# Granskningsutlåtande

## Detaljplan för Raspen 1-3 mfl

Nöthagen,  
Nyköpings tätort

Reviderad 2021-08-19

*Nytt inför förnyad granskning:*

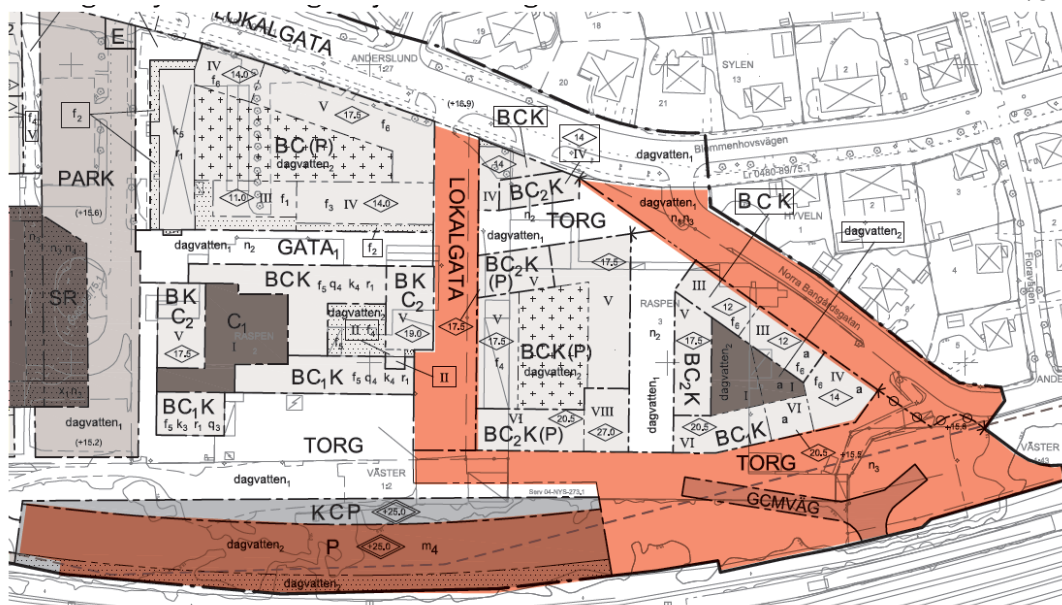
Då domstolen beslutat att upphäva just antagandebeslutet betraktas inte planärendet i sig som avslutat, med hänvisning till prejudicerande dom (MÖD P13204-19). Planprocessen fortsätter därmed med en förnyad granskningsperiod där sakägare åter kan ta del av och tycka till kring detaljplanen. Genomförda justeringar rör just planens anpassning mot pågående detaljplan för Nyköpings resecentrum och har ringa betydelse för sakägarkretsens ställningstagande till planförslaget. Med anledning av detta gör Samhällsbyggnad bedömningen att genomförda justeringar inför ny granskning inte är av den karaktären att de föranleder att detaljplanen återigen ställs ut för samråd.

## Tidigare genomförda revideringar efter föregående granskning 2019-11-28 t.o.m. 2020-01-10

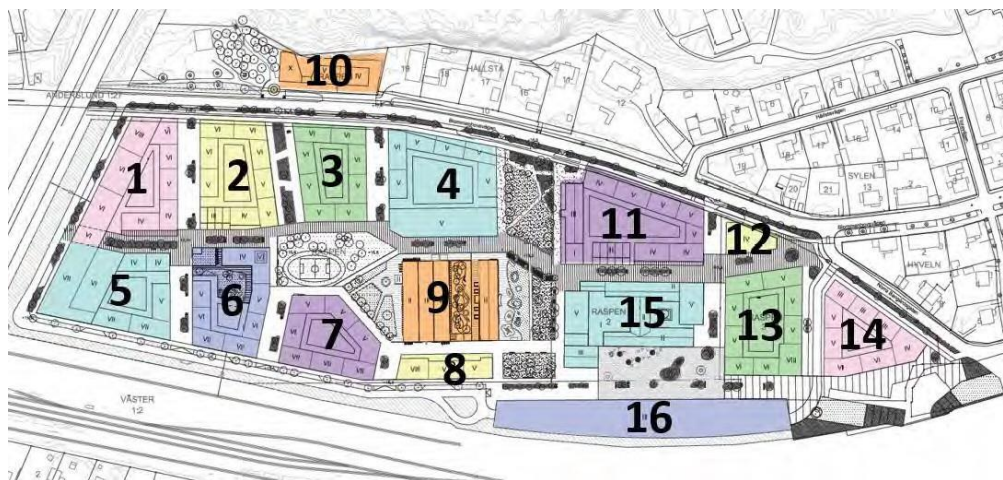
Tidigare överlappande områden som regleras i detaljplanen för Nyköpings resecentrum tas bort från planområdet. Planens avgränsning justeras därmed. **Orange** områden nedan redovisar de områden som tidigare överlappade och som nu föreslås tas bort från planförslaget.

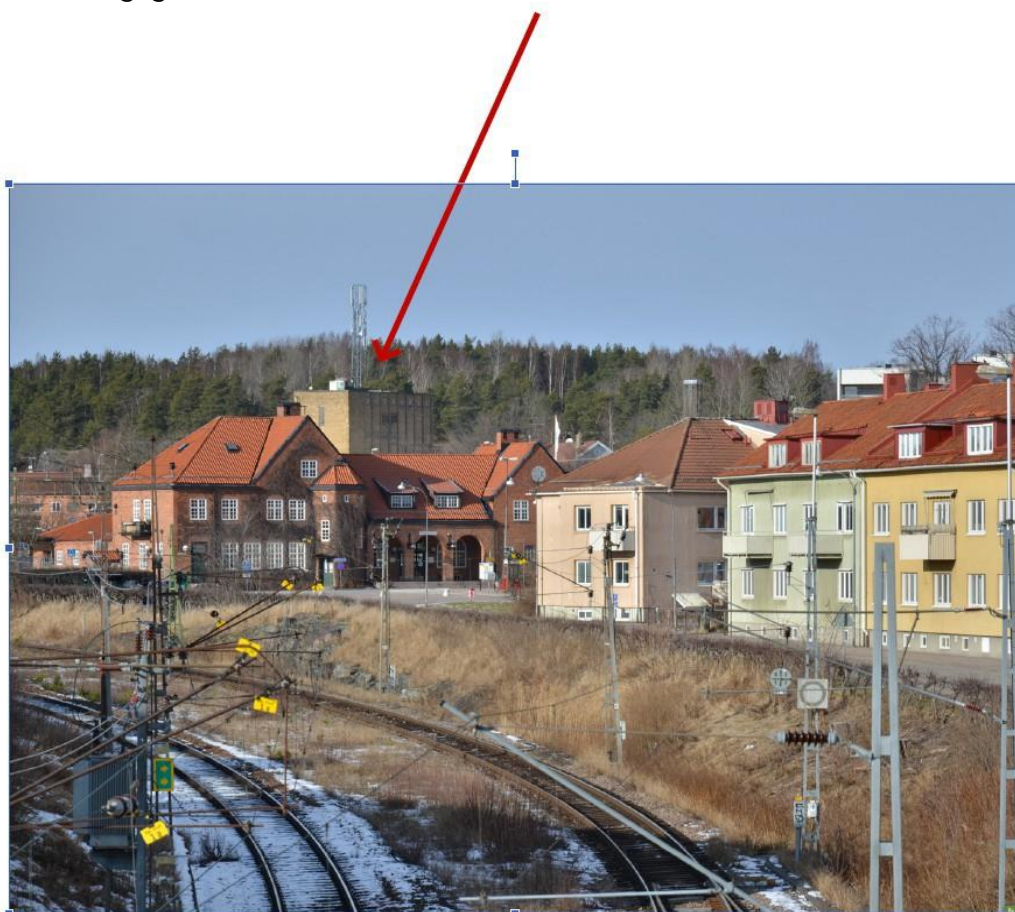
Länsstyrelsen inkom i samrådsskedet med synpunkten "För att när- och intilliggande kulturmiljöer i form av industribyggelse och villakvarter samt stadsbilden generellt inte ska påverkas negativt, bör bebyggelsens höjder studeras vidare och minskas". De nya tillåtna byggnadshöjderna har minskats något i Blommenhovsvägens östra del, men är fortfarande höga i jämförelse med intilliggande villabebyggelse och innerstadens våningshöjder. Ytterligarestudier och vyer/gestaltningbilder där de högsta höjderna syns (8 och 10 våningar) har ännu inte redovisats.

I den antikvariska konsekvensanalysen (sid 16-17) undersöks de nya höjdernas påverkan, men valet av vyer är tyvärr illa valda. Till exempel finns en vy punkt sett från Borgaregatan mot Nyköpings centralstation. Från denna punkt är de tillkommande byggnaderna till stor del dolda av vegetation och Nöthagsområdet ryms heller inte i sin helhet inom bildutsnittets vinkel. Den nya byggnaderna kommer bli betydligt mer synliga från Järnvägsgatan, och

*Krav ändringar i förslag till detaljplan Nöthagen*

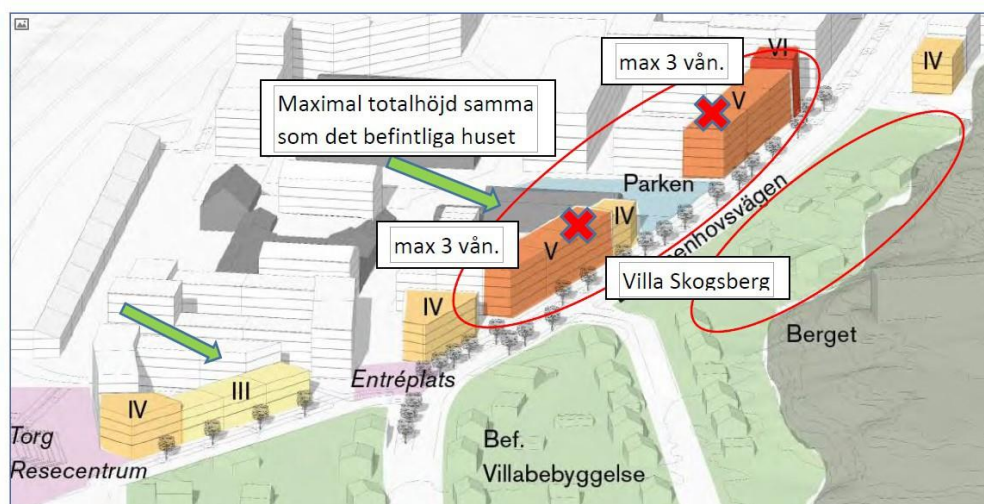
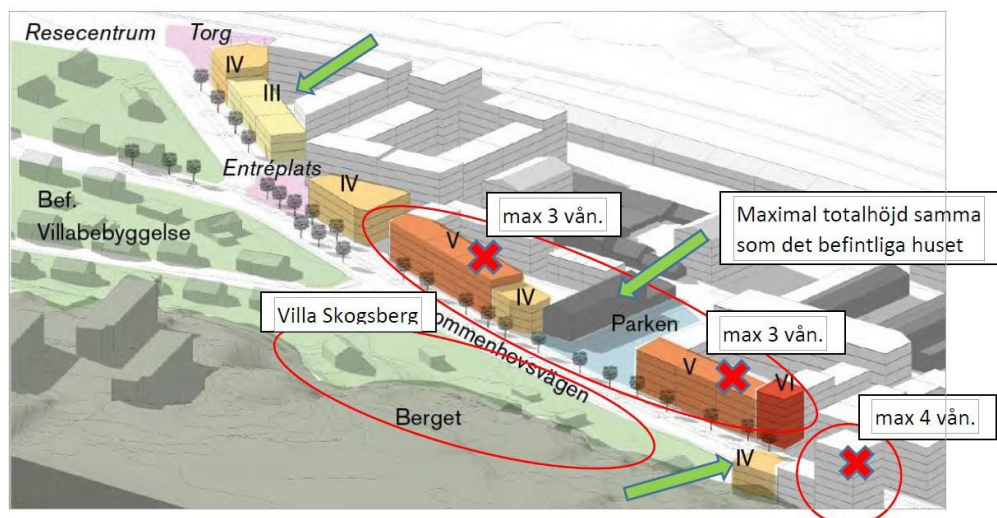
- Fastighetsområde 11 och 4 mot Blommenhovsvägen byggs med max 3 våningar (lika som fastighetsområde 14 på Norra Bangårdsgatan). Maximal totalhöjd samma som det befintliga huset (k5) som ingår i fastighetsområde 11. Solstudier visar tydligt att fastigheterna som ligger utmed Blommenhovsvägens norra sida nedanför berget, vilket inkluderar Villa Skogsberg, kommer under vinterhalvåret att ligga i ständig skugga oavsett tid på dygnet (se solstudie 22 december 12.00).

- Fastighetsområde 10 "Signaturbyggnad" byggs med max 4 våningar, för att behålla kvällssol i väster för fastigheterna utmed Blommenhovsvägens norra sida, vilket inkluderar Villa Skogsberg (se solstudie 30 augusti kl 18.00)

Kommunen har endast gjort en mindre justering av byggnadshöjder mellan föregående granskning och antagande. I övrigt står kommunen kvar vid bedömningen att den föreslagna bebyggelsehöjden är lämplig. Den ökade insyn och skuggning för närliggande fastigheter vid ett genomfört planförslag anses acceptabel i avvägning mot planförslagets positiva konsekvenser. Åtgärder som gjorts under planprocessen för att minska påverkan på befintlig bebyggelse är framförallt bredning av gaturummet i jämförelse med befintligt och lägre byggnadshöjder mot villaområdet än mot övriga plangränser.
